INFORMAÇÃO TÉCNICA N.º 427

MODELO: TV-1421 / TV-2021 / GBT-2011

ASSUNTO: Ruídos na Fonte

Localização do C818

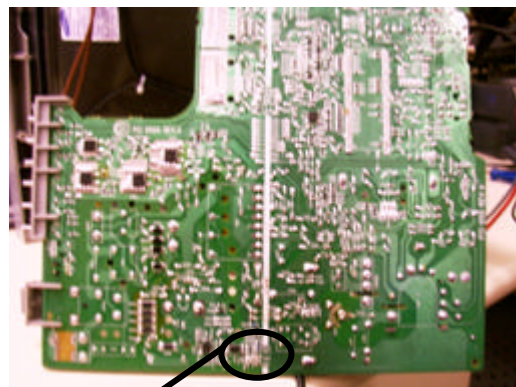
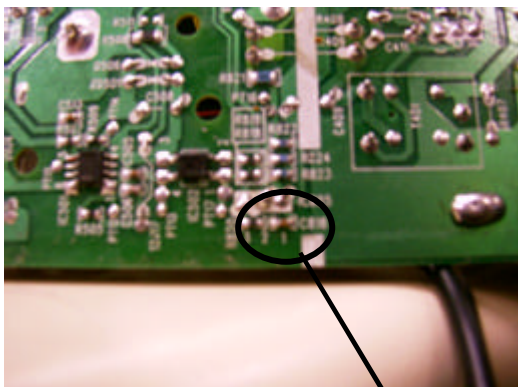
Conforme detectado em campo, alguns televisores estavam apresentando ruídos na fonte, que é ocasionado pelo capacitor SMD C818, onde ocorre a queima ou devido estar localizado próximo ao guia do gabinete, o mesmo entra em atrito provocando a quebra.

Para localização do mesmo, segue abaixo as fotos:

Posição	Aplicação	Descrição	Código
C818	TE	CAPACITOR	459999001000D
